Ministero della Transizione Ecologica

Commissione Tecnica di Verifica dell'Impatto Ambientale – VIA e VAS

Parere n. 137 del 23 luglio 2021

Progetto:	<p><i>Variante ex Art. 169 Dlgs n. 163/2006</i></p> <p><i>Tratta AV/AC Terzo Valico dei Giovi. Varianti codice 004 - Interconnessione alternativa allo Shunt di Novi Ligure - Recepimento prescrizioni CIPE; codice 008 - Specifiche tecniche interoperabilità- Sicurezza nelle gallerie ferroviarie; codice 021 - Innesto in corretto tracciato del Terzo Valico dei Giovi sulla linea ferroviaria Alessandria- Piacenza in corrispondenza del Bivio Tortona.</i></p> <p>ID_VIP 6066</p>
Proponente:	<p><i>R.F.I. Rete Ferroviaria Italiana S.p.A.</i></p>

Figura 2 VAR 004 - Novi – Binario Pari – NVVH – in rosso progetto in variante, in blu il progetto approvato

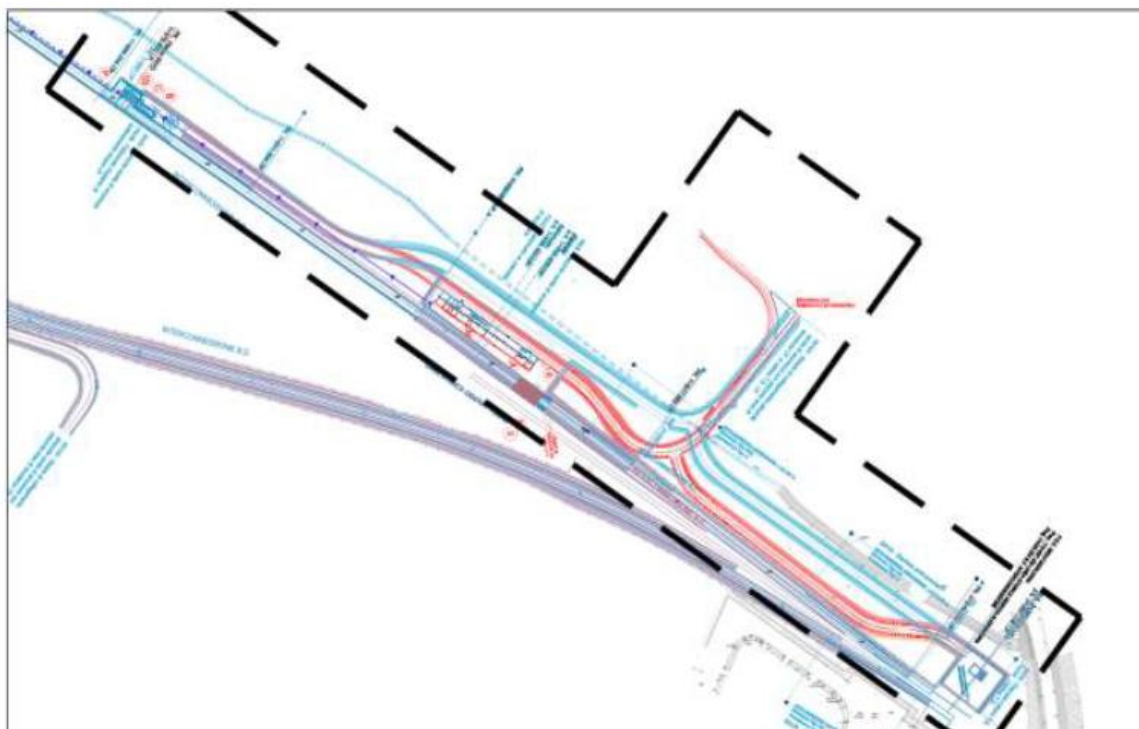
- Strada di Collegamento al Piazzale Uscite di Sicurezza con Piazzale Area di Sicurezza I.P. e Piazzale Cabina TE (NVVH) – Binario pari (vedi Figura 2), localizzata alla Pk 2+400 - Tratto 0, con sezione tipo 1 di larghezza complessiva pari a m 7,50 e sezione tipo 2 di larghezza complessiva pari a m 6,50, entrambe con una corsia per senso di marcia

Figura 3 VAR 004 - Novi – Binario Pari – NVVI – in rosso progetto in variante, in blu progetto approvato

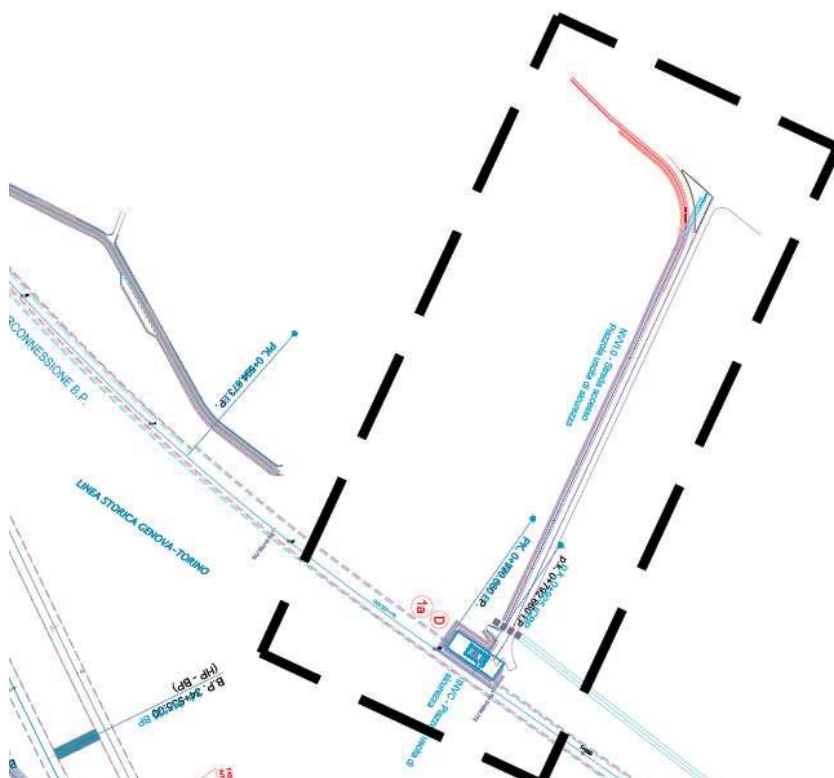
- Strada di Accesso Piazzale di Uscita di Sicurezza – Binario pari (NVVI) (vedi Figura 3), localizzata alla PK 0+625,00 e PK 0+925,00 I.P. - Tratto 0, con piattaforma stradale pari a m 6,50, con una corsia per senso di marcia

Figura 4 VAR 004 - Novi –Binario Dispari – NVVG – in rosso progetto in variante, in blu progetto approvato

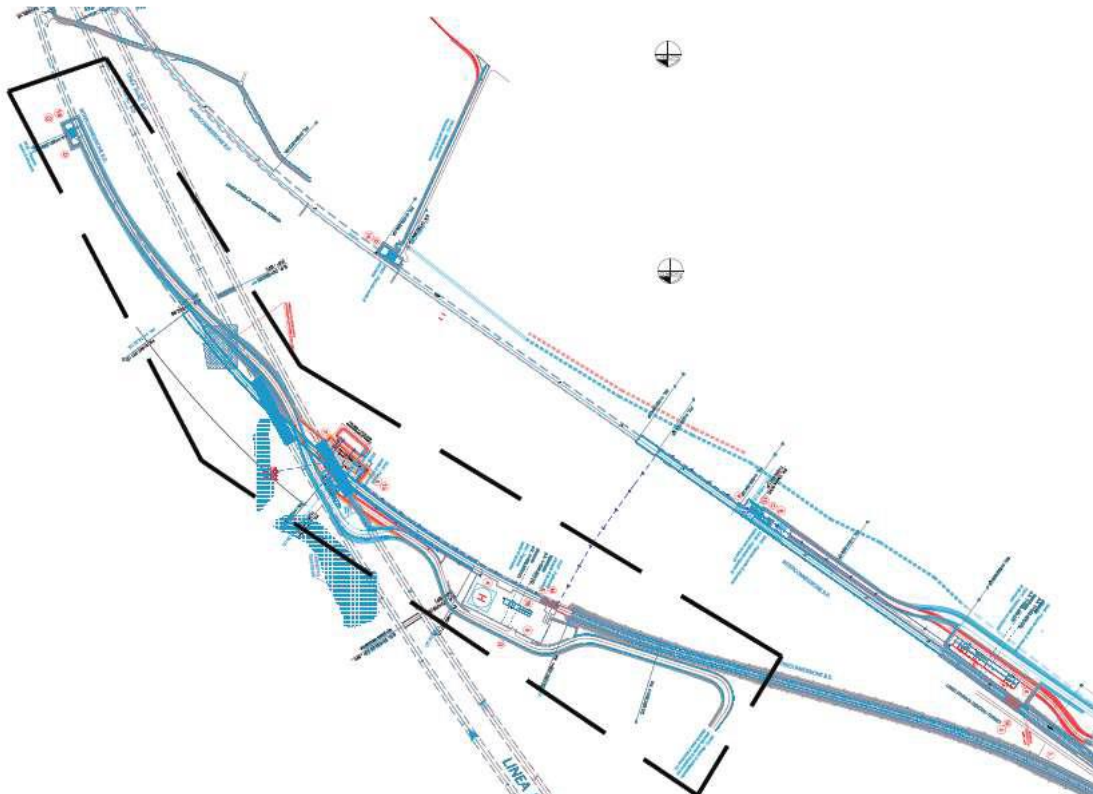
- Strada di Collegamento al Piazzale Uscite di Sicurezza con Piazzale Area di Sicurezza I.D. e Piazzale Cabina TE (NVVG) – Binario dispari (vedi Figura 4), Tratto 0, con sezione tipo 1 di larghezza complessiva pari a m 7,50 e sezione tipo 2 di larghezza complessiva pari a m 6,50, entrambe con una corsia per senso di marcia

Figura 5 VAR 004 - Novi – Binario Dispari – NVVL – in rosso progetto in variante, in blu progetto approvato

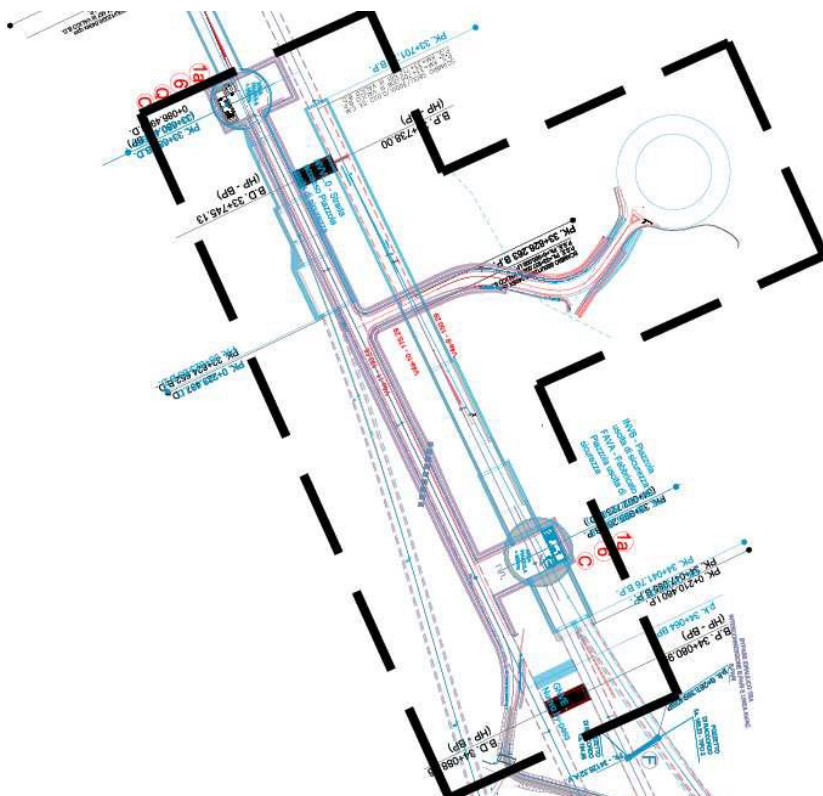
- Strada di Accesso Piazzale di Uscita di Sicurezza – Binario pari (NVVL) (vedi Figura 5), localizzata alla PK 0 PK 33+688,00 B.D.- Tratto 0, con piattaforma stradale pari a m 6,50, con una corsia per senso di marcia

Figura 6 VAR 004 - Binario Dispari – FAVE – in rosso progetto in variante, in blu il progetto approvato

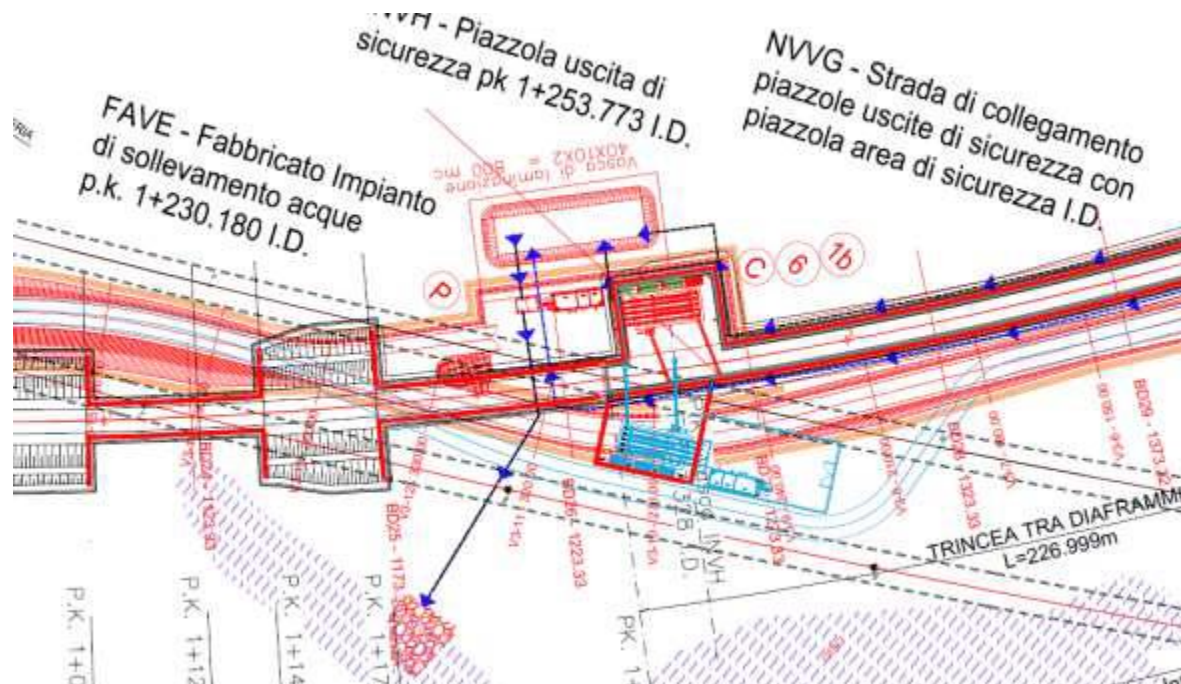
- Fabbricato di impianto di sollevamento acque (FAVE) alla Pk 1+390,00 I.D. (vedi Figura 6), localizzato lungo il binario dispari lungo l'interconnessione BD.

Figura 8 VAR 021 – Tortona – in rosso progetto in variante, in blu progetto approvato

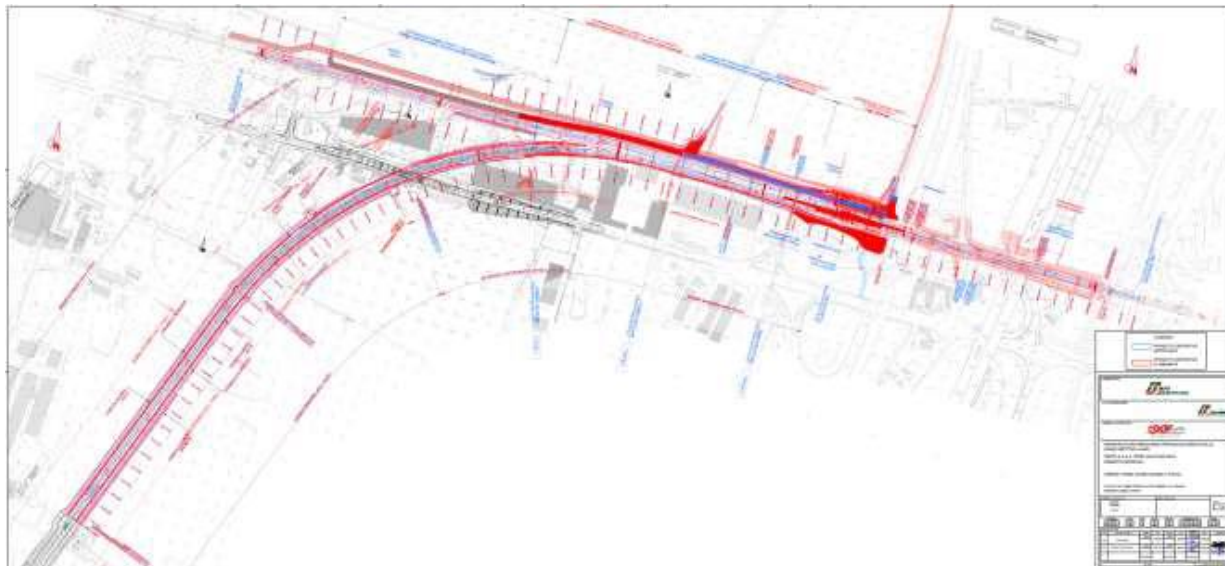
Il progetto in variante determina sia modifiche alle opere esistenti sia introduzione o modifica di nuovi elementi. Gli interventi previsti per la variante sono: adeguamento piattaforma ferroviaria; adeguamento idraulico; adeguamento tombini scatolari; modifica plinti in conformità al capitolato TE2014; costruzione sovrastruttura ferroviaria e plinti TE; modifica armamento e fasistica realizzativa; strada di accesso e piazzale fabbricato ACC Bivio Tortona; fabbricato ACC Bivio Tortona; adeguamento viabilità di accesso con adeguamento della viabilità vicinale e realizzazione di nuova viabilità di accesso; ricollocazione barriera antirumore in funzione del nuovo andamento plano-altimetrico della linea; ridefinizione delle aree di bonifica degli ordigni bellici; ridefinizione delle Opere Civili, pozzetti e canalette portacavi.

In Figura 8 è riportato il confronto tra progetto approvato e progetto in variante.

La variante impatta principalmente la WBS del corpo ferroviario e quella dell'armamento. Per la WBS RI19 – Rilevato Tortona mediante l'adeguamento della piattaforma ferroviaria, idraulico e dei tombini scatolari, la modifica in conformità al capitolato TE2014 e la costruzione della sovrastruttura ferroviaria e plinti TE. Per la WBS SF18 - Sovrastruttura Ferroviaria Adeguamento Tortona, mediante la modifica armamento e fasistica realizzativa. Per le WBS INWA - Strada di accesso e piazzale fabbricato ACC Bivio Tortona e FAWA - Fabbricato ACC Bivio Tortona, si può osservare come il nuovo Fabbricato ACC ed il relativo

piazzale siano posti sul lato nord della linea AV/AC III Valico al Km 52+900 circa ovvero al Km 20+000 della linea Alessandria Piacenza. Le dimensioni del fabbricato sono di circa 61x7 m, ad un piano fuori terra, il piazzale ha una superficie di circa 930 mq e risulta essere in rilevato rispetto al terreno attuale in modo da essere complanare alla quota dei binari.
